パーツフィーダ i-Feed 新型のご案内

2015年3月23日

SUS株式会社 Snets 営業チーム

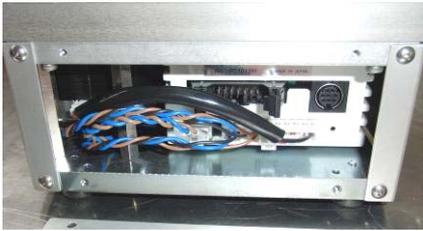
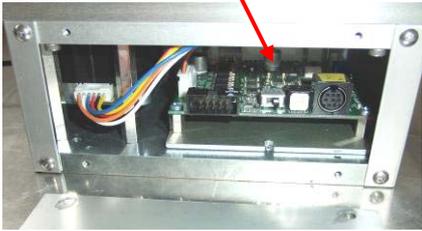
i-Feed (IF) がリニューアルし、性能・機能が大幅に向上しました。

- 排出能力アップ・・・従来製品に比べ、1.3倍の排出量（i-Feed200 社内テスト結果）
 - 電源スイッチ・RUN スイッチを追加
 - パラメータを数種類設定可能・・・切り替えスイッチでパラメータの切り替えが行えます。
 - パラメータ変更の即時反映・・・動作中も設定変更可能。調整がスムーズに行えます。
 - 販売価格の変更はございません。
- ※ 4月受注分より切り替え予定です。お見積り時に随時ご案内していきます。

従来型と新型で以下の項目が変更になっています。

項目	従来型	新型
電源スイッチ	ACアダプタに設置 	本体側面に設置 
※本体底面 取付穴	4-M3 深さ 9	4-M4 深さ 9
コントローラ		RUN スイッチ追加 
※I/O ケーブル	14ピン 	10ピン

※本体入れ替えの場合にはご注意ください。
